通学路における交通上の危険箇所調査票

学校名	梶原町立 梶原小学校	担当者 職名	校長	氏名	氏次 悟
路線名	国道 ・ 県道 ・ 市町村道 (梶原野越線 号線)				
場所 (番地・目標物等)	高知県高岡郡梶原町川西路				
危険な状況	道路幅員が狭く、朝夕の通学時間帯には通勤する車も多い。児童は狭い路肩を歩いて登校しており、直近を車両が通過するなど、危険な状況が認められる。				
その他参考となる事項

NO 3

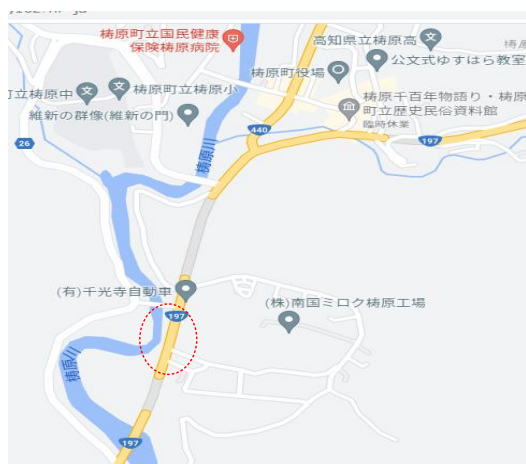
学校名	梶原町立 梶原小学校	担当者 職名	校長	氏名	氏次 悟
路線名	国道 ・ 県道 ・ 市町村道 （ 197 号線）				
場所 (番地・目標物等)	高知県高岡郡梶原町飯母				
危険な状況	飯母旧道方面から登校の児童は、国道197号線の歩道まで行くのに、横断歩道がない国道を横切るため危険である。トンネル出口で、車のスピードも出ている。				
その他参考となる事項	ここ3年ほどで、写真左側に3世帯が居住するようになった。児童3名。その他、兄弟に幼児3名がいる。
